**AVIS RELATIF À LA PROTECTION
CONTRE LES EVENTUELS EFFETS NOCIFS ET NUISANCES
PROVOQUÉS PAR LES RAYONNEMENTS NON IONISANTS
GÉNÉRÉS PAR DES ANTENNES ÉMETTRICES STATIONNAIRES**

Commune : TUBIZE - Exploitant : PROXIMUS

Référence exploitant : 02BIE_01

Rapport n° 1580 / 2025

Figure 1 : Vue en plan des lieux de séjour et des points de contrôle

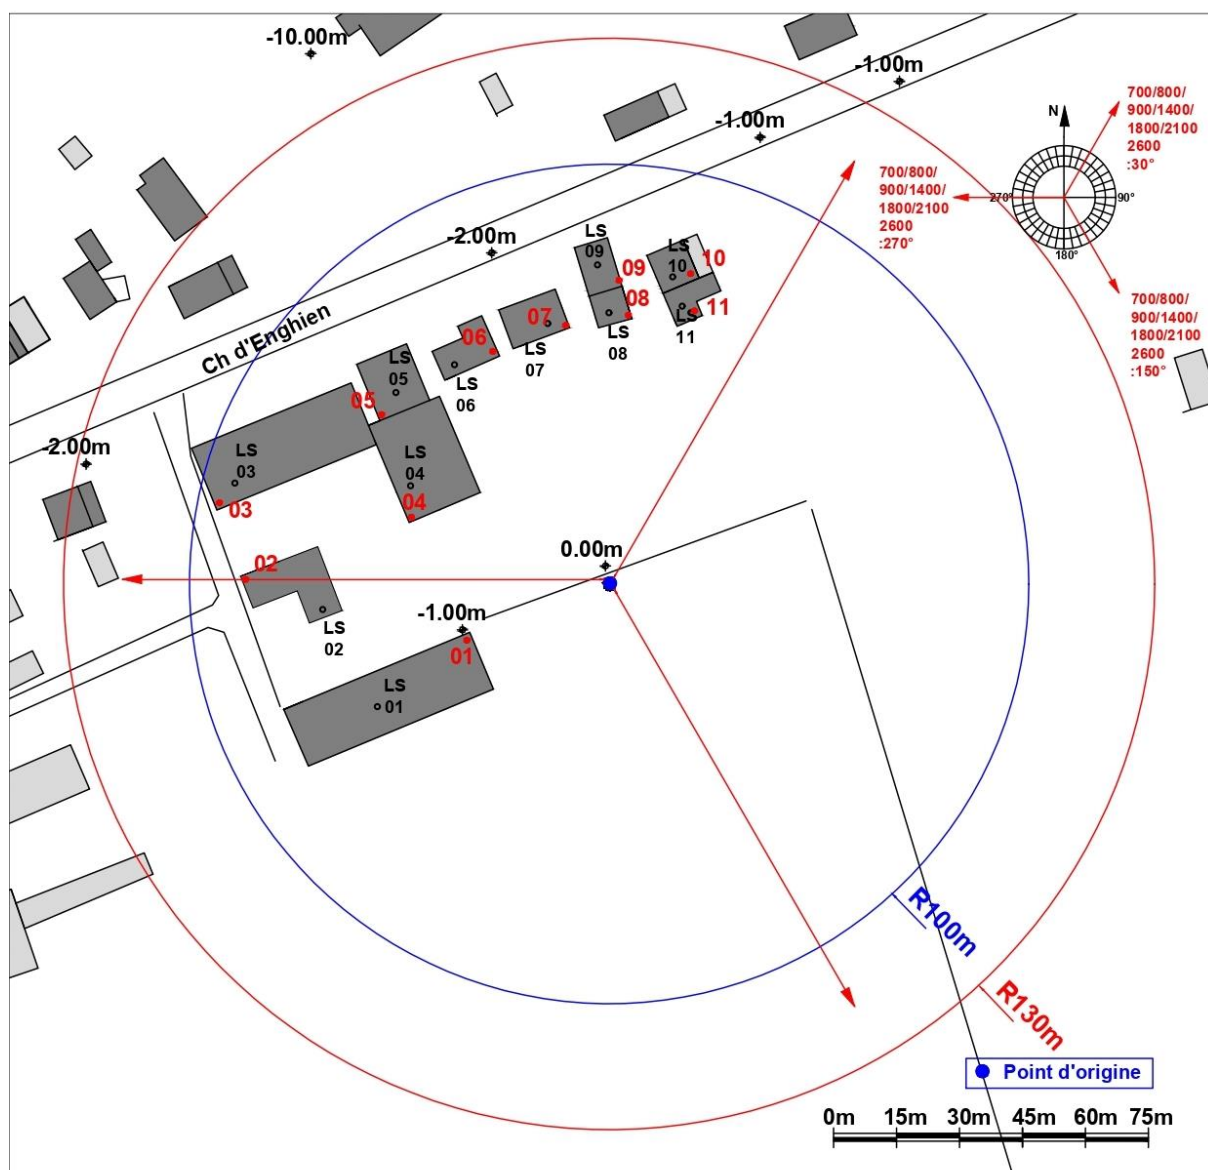
N° point de contrôle	LS	Atténuation (dB)	Indice d'exposition relatif à la limite par installation IE_i
11	LS11	3,0	0,688
10	LS10	3,0	0,602
2	LS02	3,0	0,552
8	LS08	3,0	0,499
9	LS09	3,0	0,485
5	LS05	3,0	0,433
3	LS03	3,0	0,422
7	LS07	3,0	0,324
6	LS06	3,0	0,280
4	LS04	3,0	0,168
1	LS01	3,0	0,043

En ce qui concerne les antennes de l'installation mentionnées dans le tableau 1, la distance maximale à laquelle la limite pourrait être atteinte, à l'extérieur, est égale à 93,0 m. S'il n'y a pas de LS à une distance inférieure, les antennes respectent forcément la limite d'immission.

Dans le cas des LS situés à l'intérieur des bâtiments, une atténuation d'obstacle est prise en compte et il en résulte que la distance maximale à laquelle la limite pourrait être atteinte se réduit à 66,2 m.

Figure 2 : Vue en plan des installations d'antennes dans un rayon de 300 mètres autour de l'installation faisant l'objet de la demande d'avis

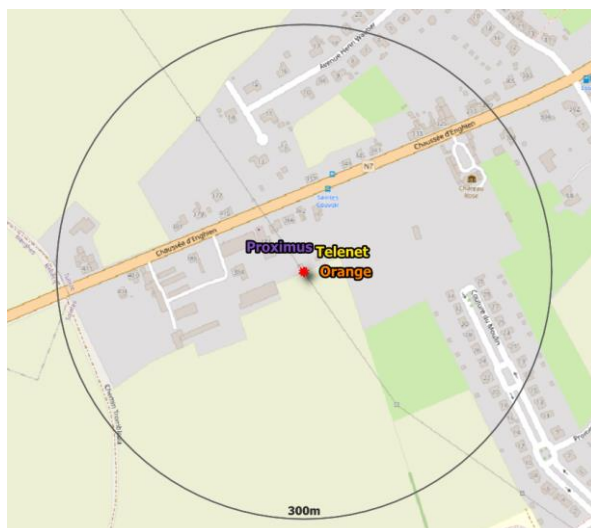
- il y a au plus 4 installations d'antennes émettrices stationnaires présentes dans la zone d'évaluation de 300 mètres de rayon représentée dans la figure 2, y inclus l'installation référencée dans le paragraphe 2 : la limite cumulative définie à l'article 4, §2 du décret est nécessairement respectée dans les lieux de séjour à l'intérieur de la zone d'évaluation de 300 mètres de rayon ;

Compte tenu des considérations ci-dessus, il apparaît que l'intensité du rayonnement électromagnétique généré, dans les lieux de séjour situés dans un rayon de 300 mètres autour de l'installation référencée dans le paragraphe 2, par l'ensemble des antennes émettrices stationnaires de l'ensemble des exploitants du même site d'antennes émettrices stationnaires respecte la limite fixée à l'article 4, § 2 du décret.
